Datum
28 oktober 2015
Onderwerp
zienswijze ontwerpbestemmingsplan
Schamerweg 110

Ontwerp van het bestemmingsplan Scharnerweg 110

Betreft: Zienswijzen ontwerpbestemmingsplan Scharnerweg 110,
Concept nieuwbouwplannen Albert Heijn

Bestaande bebouwing aan de Scharnerweg

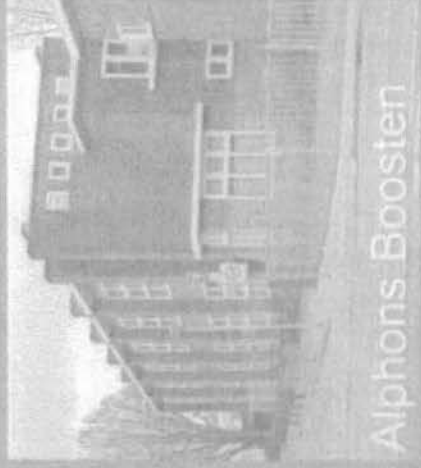
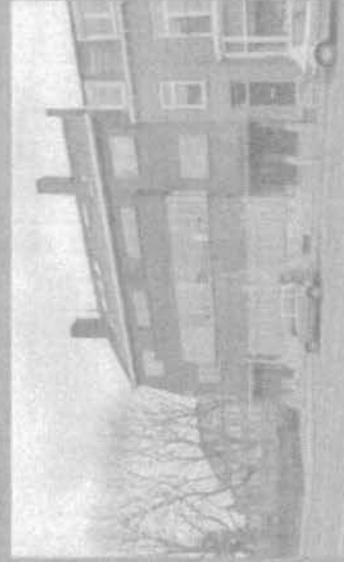
2. Ontwerp nieuwbouw Albert Heijn en de monumenten aan de Scharnerweg:

De Scharnerweg (zeker het gedeelte waar wij het hier over hebben) is rijk aan monumentale bebouwing en woningbouw uit de jaren '20 tot '50, zoals:

- de Gemeenteflat, architect Frans Dingemans 1948 (rijksmonument)
- klooster, Amsterdamse school, architect Alphons Boosten 1922 (rijksmonument)
- villa Cox- Geelen, architect Gerard Snelder 1959 (gemeentelijk monument)
- villa Sonnehuys, architect Fritz Peutz 1933 (rijksmonument)

Zoals hierboven omschreven zijn de villa en tuin één geheel. Nu AH zijn nieuwbouwplannen klaar heeft, blijkt dat de uitstraling van dit monument alsnog gevaar loopt (artist impression, zie: www.mijnroeneloper.nl/in-voorbereiding/centrum-maastricht-voort-albert-heijn). De tuin wordt aan de linkerzijde toegevoegd aan het terrein van AH en op slechts ca een meter van de linkerzijgevel komt een vier meter hoge wand met een vier meter diepe luifel te staan.

Ook de luifel aan de Scharnerweg (vier meter hoog en vier meter diep, met daar boven en onder neon reclames) doet volgens ons afbreuk aan deze monumentale omgeving. De architect gaf aan: "het ontwerp van de luifel is ontleend aan de bouwstijl van de naastgelegen witte villa. De luifel heeft een wit uiterlijk met een houten bekleding aan de onderzijde (breedte 4.20 m) en wordt ondersteund door tussen geplaatste dunne paaltjes".

1. Een aanpassing van de luifel zodat het rechte gedeelte op één lijn komt met de Witte Villa.
2. Verbetering van de verkeerssituatie bij de In-/uitritten aan de Schamerweg en in ieder geval een zebepad op de Schamerweg ter hoogte van de Hunnenweg om de veiligheid van overstekende voetgangers te garanderen.
